## Krycí list ZBV

**II/101 - D1 - D7 (II/101 Modletice - D1)**

## Změnový list

Popis a z důvodnění Změny: Sanace podkladních vrstev komunikace spolu s úpravami plynoucími z místní úpravy vydané MěÚ Říčany

Objekt: <b>Místní úprava dopravního značení          VODOROVNÉ A SVISLÉ DOPRAVNÍ ZNAČENÍ          NA OPRAVOVANÉM ÚSEKU SILNICE II/101</b>		Datum: <b>listopad 2022</b>	
		Stupeň: <b>RDS</b>	
		Měřítko: <b>-</b>	
		Počet formátů: <b>14xA4</b>	
		Číslo přílohy:	Paré:

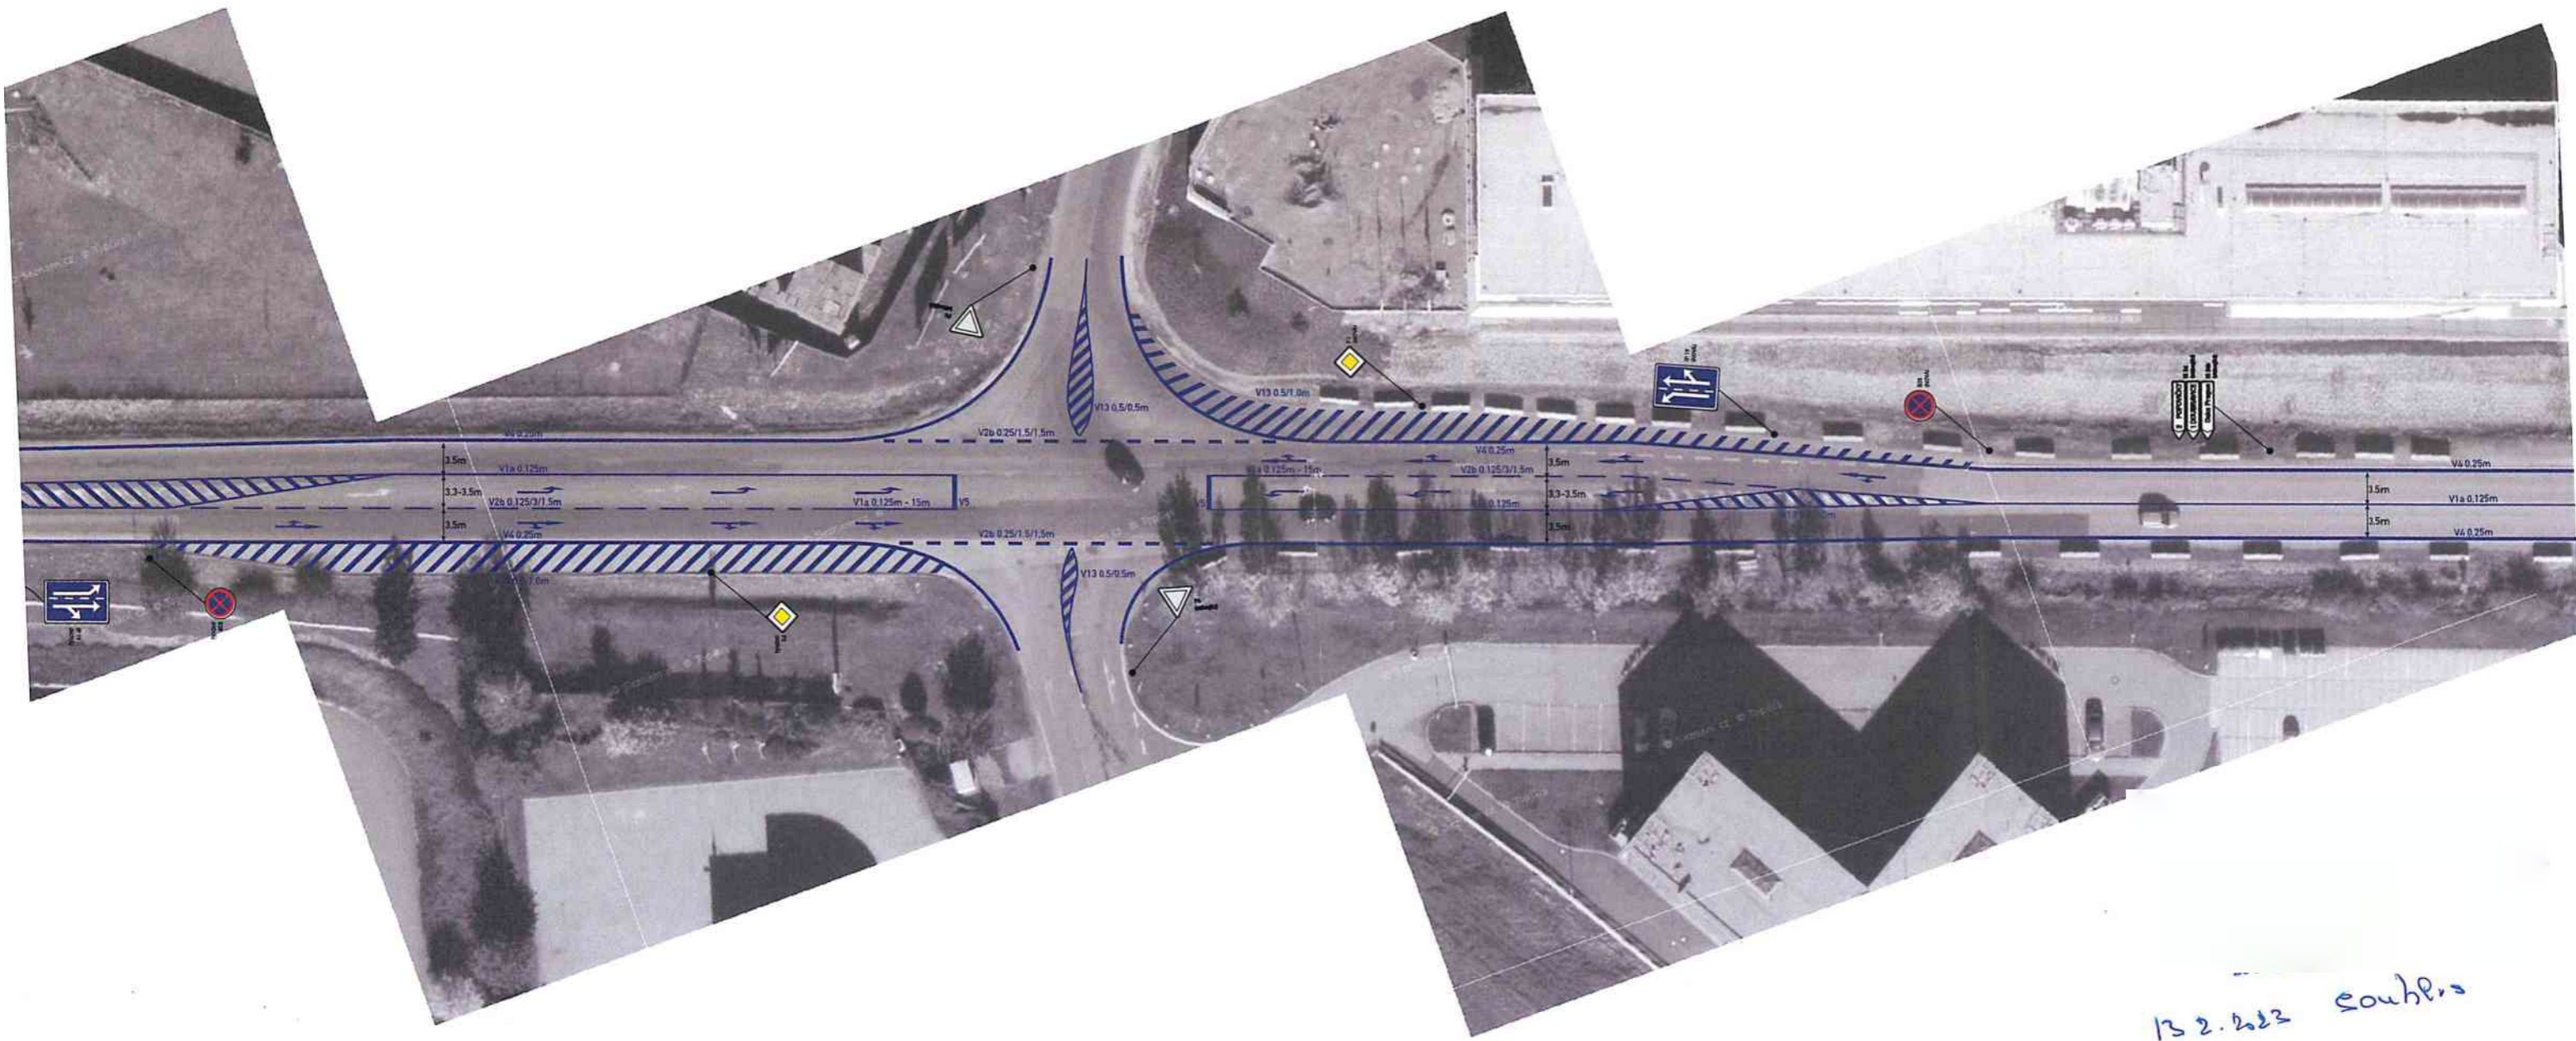
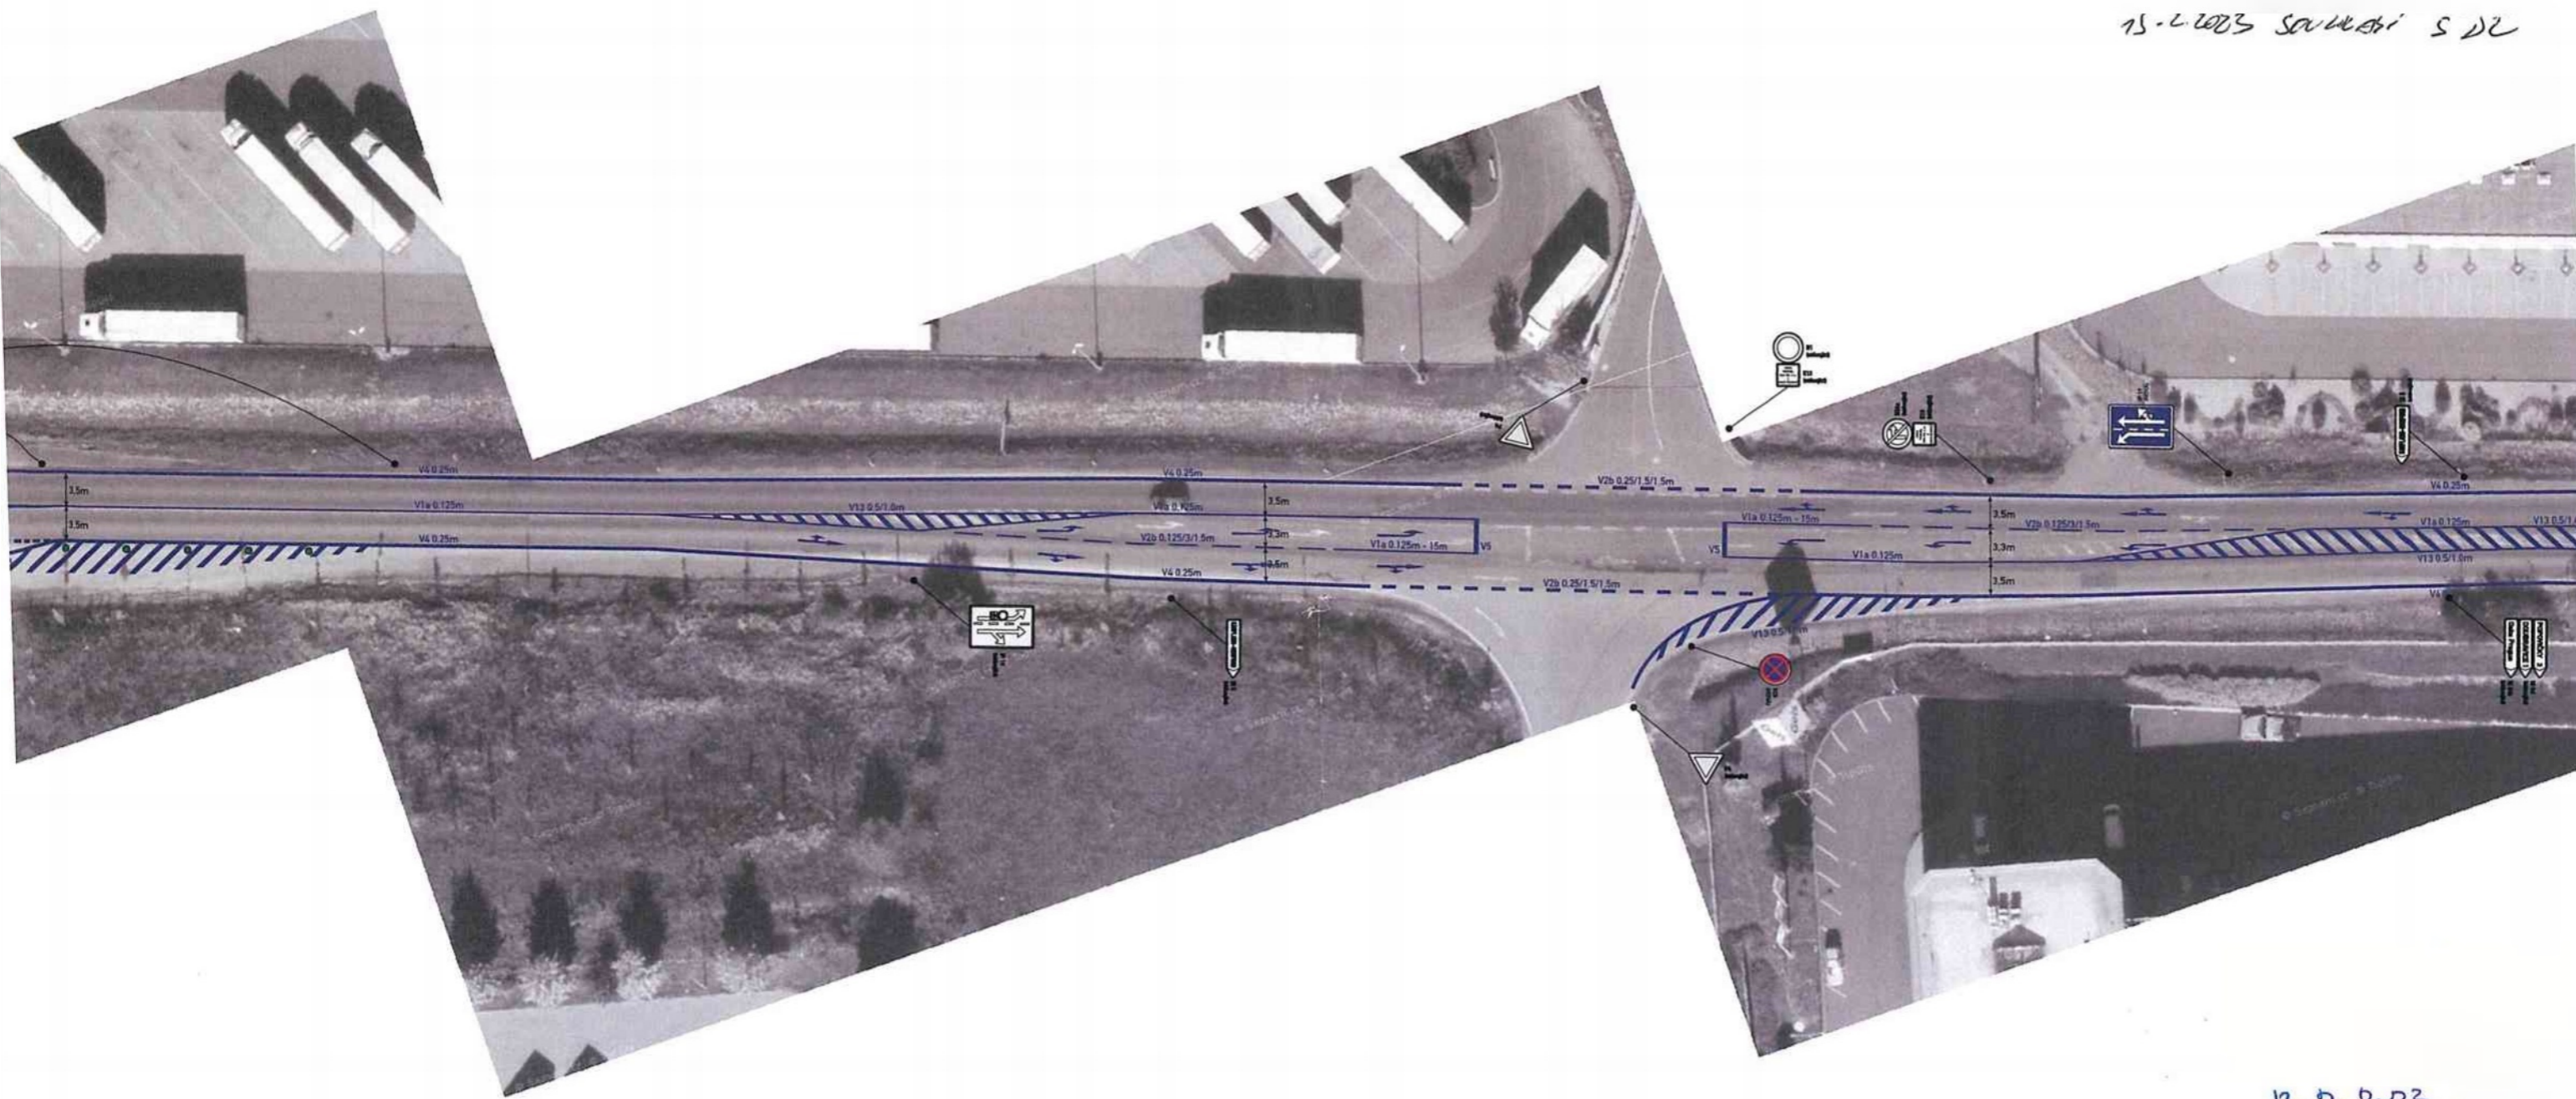
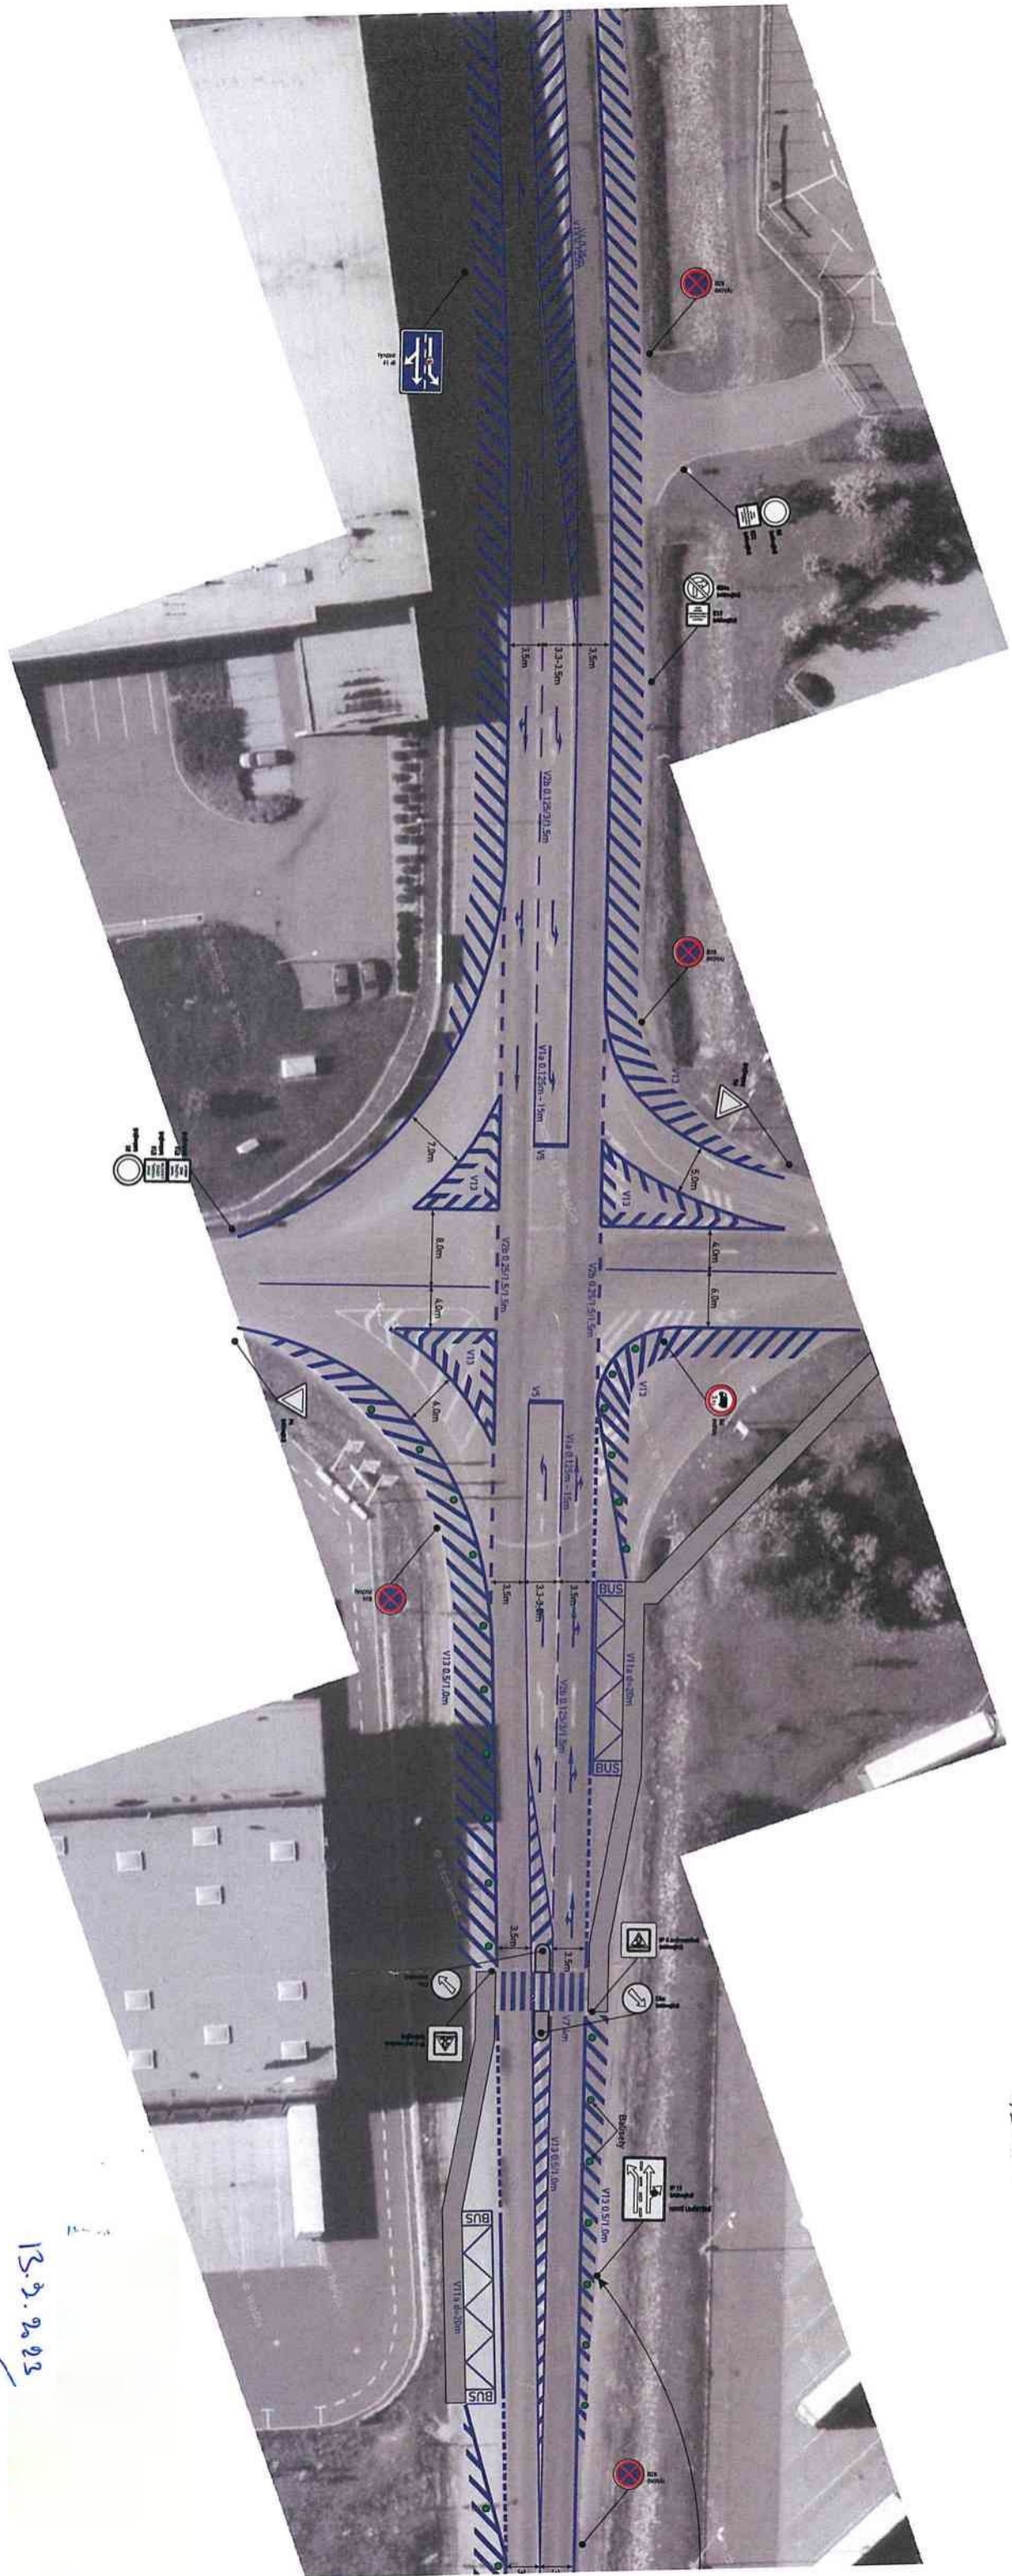
Na základě stanovení místní úpravy - užití vodorovných a svislých dopravních značek - byly zrušeny připojovací a odbočovací pruhy, aby se v těchto místech zamezilo stání nákladních vozidel, bylo osazeno DZ zákaz zastavení a provedeny dopravní stíny. Odsouhlaseno objednatel (viz doklad číslo 13).

V souvislosti s nařízenou místní úpravou nebyla prováděna oprava vozovky na celou tloušťku konstrukčních vrstev (viz.doklad 11 a doklad 12). U odbočovacích a připojovacích pruhů byla položena jen vrstva obrusná - ACO 11. Z uvedeného důvodu došlo ke zmenšení výměr u podkladní a ložné vrstvy a zároveň došlo k navýšení výměry obrusné vrstvy ACO 11 o plochu odbočovacích a připojovacích pruhů (viz doklad 08).

Dopravní značení bude umístěno v intencích návrhu DZ dle plánu schváleného Policií ČR DI Praha venkov – JIH ze dne 13.2.2023, který je nedílnou součástí tohoto stanovení, při splnění jejích podmínek.

**Dopravní značení bude provedeno dle zpracování Dopravně inženýrského opatření firmou ADSUM spol. s r. o., sídlem Havlíčkova 923, 273 51 Unhošť ze XI/2022 schváleného Policií ČR DI Praha venkov - JIH.**
